SUSITARIMAS
DĖL 2025 M. RUGPJŪČIO 28 D. KAUNO SAULĖS GIMNAZIJOS, SAVANORIŲ PR. 46,
KAUNE, KAPITALINIO REMONTO RANGOS SUTARTIES NR. BS-62
SĄLYGŲ KEITIMO

DARBŲ PAKEITIMO AKTAS NR. 5

Projekto pavadinimas: Mokyklos pastato Savanorių pr. 46, Kaune, kapitalinio remonto projektas

Pakeitimo nurodymas Nr. 5

1.1. Darbų/paslaugų pavadinimas: Sienų tinkavimas

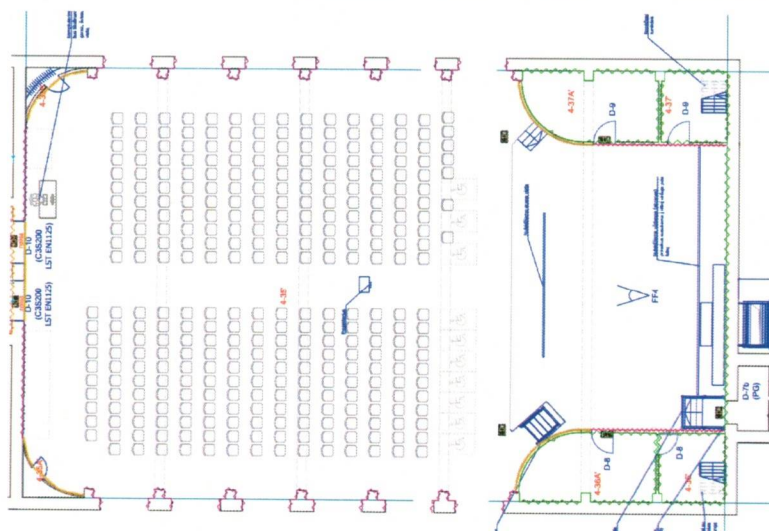
Rangovui vykdant statybos darbus pagal Techninio darbo projekto Architektūros dalies (toliau- TDP-SA) sprendinius, numatyta įrengti dalinai naują tinką 4-35 patalpoje, tačiau pateiktas projektinis kiekis šiuo atveju yra per mažas (560m²) kad, atlikti sienų tinko demontavimo darbus. Darbų eigoje projekto vykdymo priežiūrai pasikonsultavus su akustikos specialistais nuspręsta kad aktų salės geresniam akustiniam sprendiniui reikalinga išlaikyti struktūrinį paviršių kuris pagerina akustines savybes. Tačiau esamas sienų struktūrinis paviršius turi būti išsaugotas ir atstatytas į panašų vaizdinį. Kadangi esamoje patalpoje buvo nemažai inventoriaus po įrangos demontavimo darbų lokalias sienų vietos neturėjo vientisos struktūros:

Todėl išdėmontavus esamą aktų salės įrangą atsirado poreikis atstatyti struktūrinę tinką tarpuose bei virš langų. Rangovas atkūrė esamą raštą tarpuose ir virš langų, tačiau ties struktūrų sujungimo vietomis buvo aiškiai matomas naujo ir seno tinko skirtumas. Atsižvelgdamas į tai, Užsakovas paprašė papildomai atlikti ir gretimų kolonų plokštumų tinkavimo darbus.

Minėtos kolonų plokštumos yra nedidelio ploto, tačiau reikalauja ypatingo kruopštumo ir tikslumo, siekiant vizualiai suvienodinti esamą ir naujai atkurtą struktūrą. Kadangi net ir atlikus dalinius pataisymus išliko matomas struktūrų perėjimas, buvo nuspręsta darbus vykdyti pilnomis plokštumomis, sienų nelyginant, tačiau atkuriant bendrą ir vientisą struktūrinio tinko rašto vaizdinį.

Šie darbai buvo atliekami keliais etapais ir per kelis kartus, nuolat derinant struktūros raštą su esamais paviršiais. Darbų technologija apėmė: pirmojo sluoksnio išlyginimą, antrojo sluoksnio formavimą ir struktūros kūrimą. Papildomai darbai buvo atliekami aukštyje, kas apsunkino darbo sąlygas ir sumažino našumą.

Dėl minėtų priežasčių Rangovas neturėjo galimybės atlikti didelės apimties darbų vienu metu, todėl darbo našumas buvo ženkliai mažesnis nei įprastų struktūrinio tinkavimo darbų atveju. Atsižvelgiant į padidėjusį darbų sudėtingumą, etapų skaičių, būtinybę derinti raštą bei darbų atlikimą sudėtingomis sąlygomis, vertinamame įkainyje taikomas darbo sąnaudų koeficientas $k_4=2.233$, $k_8=1.15$.

Todėl norint atstatyti aktų salės sienų struktūrinį tinką reikalinga 468,04 m². gipsinio struktūrinio tinko aktų salės sienų atstatymui. Pakeitimas turi būti suderintas ir patvirtintas Projekto autoriaus (-ių).

Atsižvelgiant į 1.1 p. nustatytas objektyvias ir pagrįstas aplinkybes, vadovaujantis Rangos sutarties 23 p. ir 70 p. nuostatomis, Užsakovo įgaliotas atstovas ir kiti atsakingi bei įgalioti statybos dalyviai/asmenys pritaria papildomų darbų kiekio (apimties) keitimui ir papildomų darbų atlikimui. Užsakovas sutinka su sutarties keitimu, dėl keičiamų darbų kiekio (apimties), tokių darbų atlikimu, įskaitant sutinka apmokėti Rangovui už padidėjusius darbų kiekius. Šio pakeitimo akto pagrindu bei Sutarties nuostatomis rengiamas papildomas susitarimas prie Sutarties dėl papildomų darbų įsigijimo, Sutarties kainos keitimo. Susitarimą rengia Užsakovas.

Papildomų darbų vertė – 20 407,29 Eur. be PVM (24 692,82 Eur. su PVM)

2.1. Darbų/paslaugų pavadinimas: Aliuminio durų „push-bar“ rankenų įrengimas

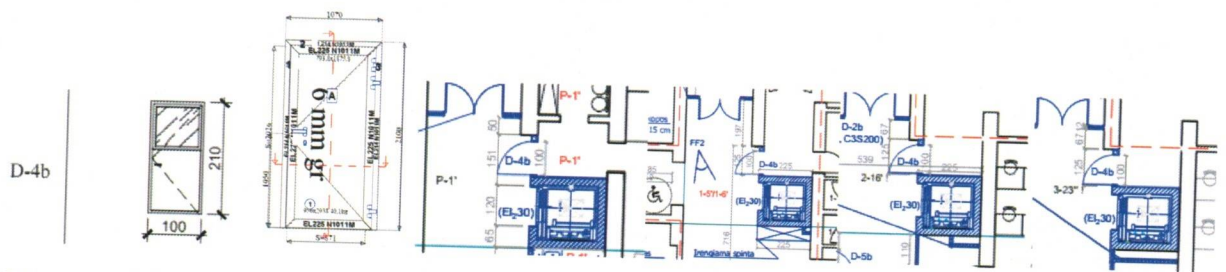
Rangovui vykdant statybos darbus pagal Techninio darbo projekto Architektūros dalies (toliau- TDP-SA) sprendinius, numatyta įrengti duris pagal pateiktus planus bei vidaus durų žiniaraštį:

Projekto sprendinys: Faktinis gaminy: Durų lokacija pastate:

Taip pat vykdant matavimo darbus projekto vykdymo priežiūra patikslino, kad D-2A (Ia.) bei D-2B (IVa.) durys privalo turėti nulenkiamą rankeną dėl planuojamo žmonių skaičiaus aukšte.

Vadovaujantis atsiradusiu poreikiu dėl papildomų nulenkiamų durų rankenų įrengimo bei faktiškai išmatuotų gaminių kiekių atsiradimo, reikalinga/būtina įsigyti papildomus darbus iš Rangovo. Pakeitimas turi būti suderintas ir patvirtintas Projekto autoriaus (-ių).

Atsižvelgiant į 2.1 p. nustatytas objektyvias ir pagrįstas aplinkybes, vadovaujantis Rangos sutarties 23 p. ir 70 p. nuostatomis, Užsakovo įgaliotas atstovas ir kiti atsakingi bei įgalioti statybos dalyviai/asmens pritaria papildomų darbų kiekio (apimties) keitimui ir papildomų darbų atlikimui. Užsakovas sutinka su sutarties keitimu, dėl keičiamų darbų kiekio (apimties), tokių darbų atlikimu, įskaitant sutinka apmokėti Rangovui už padidėjusius darbų kiekius. Šio pakeitimo akto pagrindu bei Sutarties nuostatomis rengiamas papildomas susitarimas prie Sutarties dėl papildomų darbų įsigijimo, Sutarties kainos keitimo. Susitarimą rengia Užsakovas.

Papildomų darbų vertė – 7 069,16 Eur. be PVM (8 553,68 Eur. su PVM)

3.1. Darbų/paslaugų pavadinimas: Gipso tvirtinimas

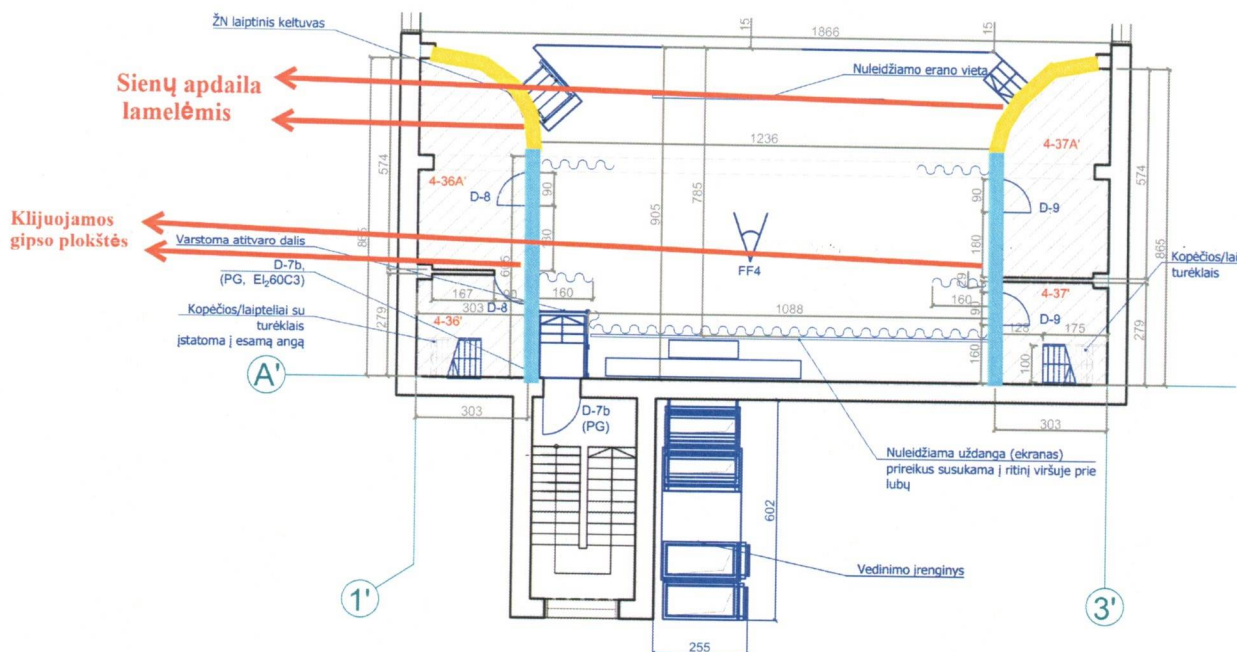
Rangovui vykdant statybos darbus pagal Techninio darbo projekto Architektūros dalies (toliau - TDP-SA) sprendinius, numatyta įrengti galimai tinkuojama paviršių, tačiau papildomai įvertinus esamos plytų sienos būklę nustatyta, kad jos paviršius ir konstrukcinė struktūra nėra tinkama tiesioginiam tinkavimo darbų atlikimui. Esamas mūras yra nestabilus, su daug didelių ertmių, nelygiu paviršiumi bei nevienodu plytų rišimu. Dėl šių priežasčių nėra galimybės užtikrinti patikimo tinko sukibimo su pagrindu bei ilgalaikio dangos stabilumo.

Atliekant tinkavimo darbus ant tokio tipo mūro, išlieka didelė rizika, kad tinko sluoksnis laikui bėgant gali trūkinėti, atsisluoksniuoti ar lokaliai vietose atsokti, ypač atsižvelgiant į sienos aukštį ir galimas konstrukcines deformacijas. Norint tinkuoti šią sieną pagal technologinius reikalavimus, būtina atlikti papildomus, didelės apimties paruošiamuosius darbus: mūro stabilizavimą, ertmių užpildymą, armavimą tinklu bei storų išlyginamųjų sluoksnių formavimą. Tai reikštų neproporcingai padidėjusius darbų apimtis, kaštus ir darbų trukmę, tačiau net ir tokiu atveju nebūtų galima garantuoti galutinio rezultato ilgaamžiškumo.

Atsižvelgiant į aukščiau išdėstytas aplinkybes, siūlomas technologiškai tinkamesnis ir patikimesnis sprendimas – gipso kartono plokščių montavimas. Šis sprendimas leidžia suformuoti lygų ir stabilų paviršių, nepriklausomą nuo esamo mūro nelygumų ir ertmių, užtikrina apdailos ilgaamžiškumą bei atitinka statybos technologinius reikalavimus. Gipso plokščių sistema taip pat leidžia išvengti papildomos apkrovos nestabiliam mūrai ir sumažina galimų defektų riziką eksploatacijos metu.

Todėl siekiant lygios sienos plokštumos bei dėl galimo sienų skilimo medinių sijų vietoje priimtas sprendimas tvirtinti gipso plokštes ant sienos. Rangovo pateiktoje sąmatoje taikomas nurodytas darbo koeficientas $k_1=2.23$ nes darbai atliekami ant geometriškai sudėtingų sienų, turinčių nelygų esamą mūrinį pagrindą, dėl ko reikalinga išlyginti sienos paviršių profiliams dėl ko sumažėja darbo našumas. Taip pat darbai vykdomi dideliame aukštyje, naudojant pastolius, ir reikalauja papildomų laiko bei darbo sąnaudų, lyginant su įprastų plokščių sienų apdaila. Rangovas taiko koeficientą $k_4 = 3,0$, vadovaudamasis normatyvu R23-74, nes gipso sienų įrengimo metu medžiagos buvo nešamos didesniu nei 10 m atstumu. Už kiekvienus papildomus 10 m, viršijančius normatyve R23-73 numatytą atstumą, taikomas papildomas koeficientas, kuris kompensuoja padidėjusias darbo sąnaudas, laiko nuostolius ir fizinį darbo sudėtingumą.

Todėl atsiranda poreikis Užsakovui įsigyti gipso kartono sienų lyginimo darbus 79 m²., iš Rangovo. Pakeitimas turi būti suderintas ir patvirtintas Projekto autoriaus (-ių).

Atsižvelgiant į 3.1 p. nustatytas objektyvias ir pagrįstas aplinkybes, vadovaujantis Rangos sutarties 23 p. ir 70 p. nuostatomis, Užsakovo įgaliotas atstovas ir kiti atsakingi bei įgalioti statybos dalyviai/asmenys pritaria papildomų darbų kiekiui (apimtims) keitimui ir papildomų darbų atlikimui. Užsakovas sutinka su sutarties keitimu, dėl keičiamų darbų kiekio (apimtys), tokių darbų atlikimu, įskaitant sutinka apmokėti Rangovui už padidėjusius darbų kiekius. Šio pakeitimo akto pagrindu bei Sutarties nuostatomis rengiamas papildomas susitarimas prie Sutarties dėl papildomų darbų įsigijimo, Sutarties kainos keitimo. Susitarimą rengia Užsakovas.

Nevykdomų darbų vertė – 1 501,00 Eur. be PVM (1 816,21 Eur. su PVM)

Papildomų darbų vertė – 4 924,03 Eur. be PVM (5 958,08 Eur. su PVM)
